Avis sur le projet de centrale photovoltaïque à Béziers (Hérault)

N°Saisine : 2025-14823

N°MRAe : 2025APO82

Avis émis le 26 juin 2025

Figure 2 : plan de masse du projet

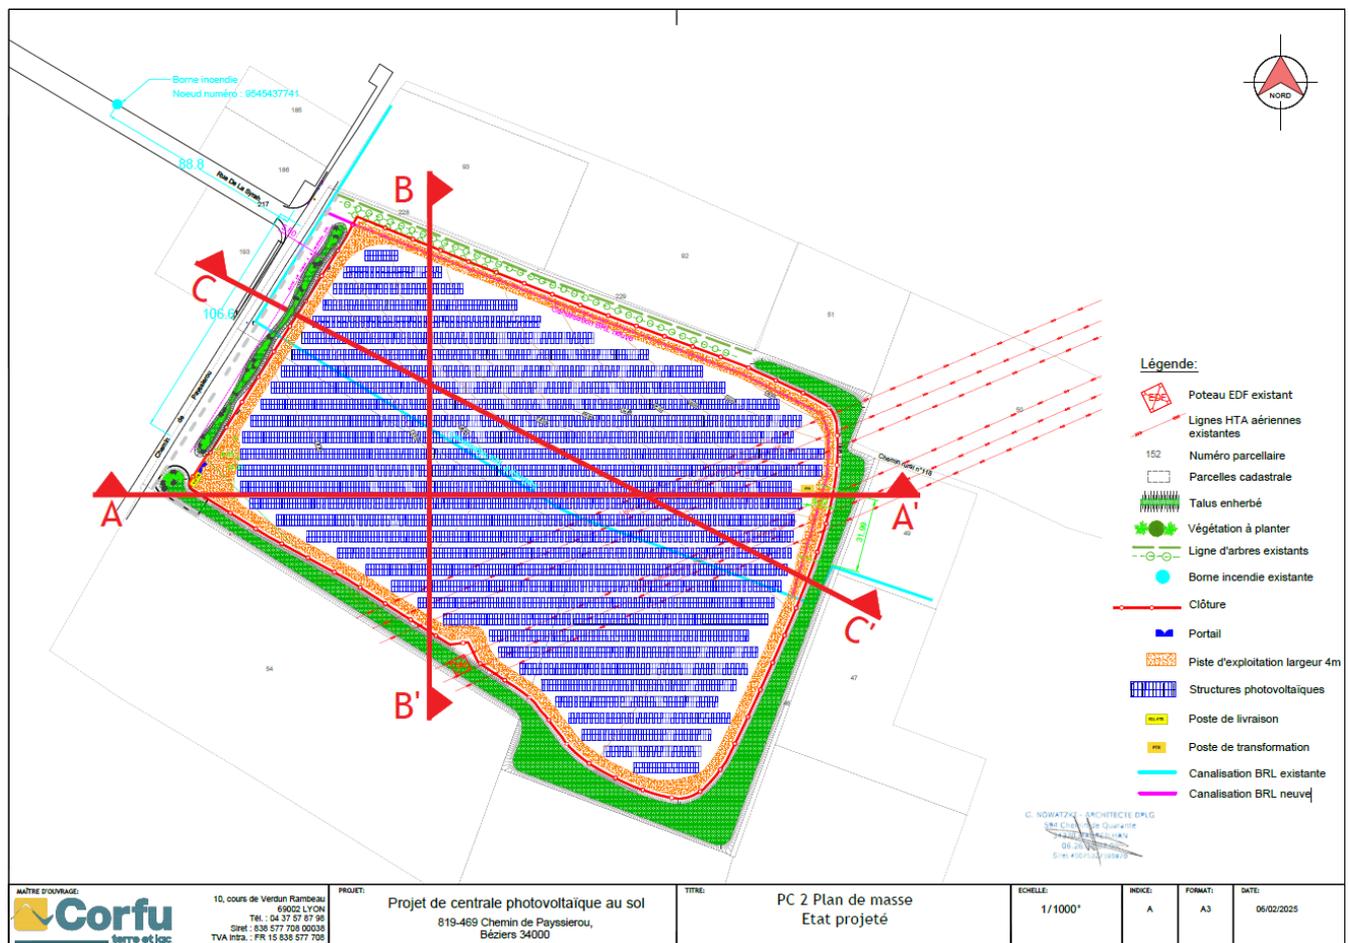
Il est également prévu de dévier la canalisation du réseau d'eau BRL pour la faire passer au nord des parcelles, sous la piste périphérique à créer, de déposer la canalisation actuelle, de réaliser les terrassements et la création d'un merlon végétalisé à l'ouest en complément de ceux existant au sud et à l'est, et de laisser l'accès libre au pylône électrique de RTE au sud.

Par ailleurs, la MRAe note que la description des travaux est sommaire et parfois confuse ; elle ne permet pas d'évaluer l'ensemble des effets du projet. Page 118, il est question « d'apport de sable sur la couche superficielle du terrain afin d'homogénéiser la surface de l'emprise du projet », de « maintien des terres polluées sur place » sans plus de précision (cf. partie 4). La description et l'illustration des mesures projetées ne sont pas toujours en adéquation : les caractéristiques du projet varient dans l'étude, par exemple le merlon ouest mesure 2,5 m de haut page 107 et un mètre de haut sur 12 m de large (page 130).

En phase chantier, les nuisances sonores et vibratoires sur la zone résidentielle à 30 m doivent être ré-évaluées en tenant compte de la technique d'ancrage des structures (1 635 pieux battus), des travaux de démolitions du mur ouest qui ne sont pas intégrés (bruit, poussière...), ainsi que du déplacement de la conduite du réseau d'eau BRL.

Il est prévu de détruire le mur à l'ouest et de créer un merlon végétalisé en remplacement, de renforcer la strate arbustive des talus existants et la haie nord, de déplacer et déposer la conduite BRL existante sur environ 300

m. L'implantation des panneaux, le tracé des pistes, les terrassements et volumes remaniés détruisent, fragmentent ou modifient les habitats naturels, les stations de flore patrimoniale et les habitats de reproduction, d'alimentation et de repos de la faune. La largeur des panneaux est importante (4,95 m), l'inter-rangs est faible (2,5 m), la configuration de ce parc est de nature à impacter l'évolution de la biodiversité sous les panneaux comme dans les inter-rangs : ces impacts à plus long terme, ne sont pas considérés.

Elle recommande de compléter la description du projet, l'analyse de ses impacts sur l'environnement et de mettre en place toute mesure nécessaire à leur évitement et leur réduction voire leur compensation.
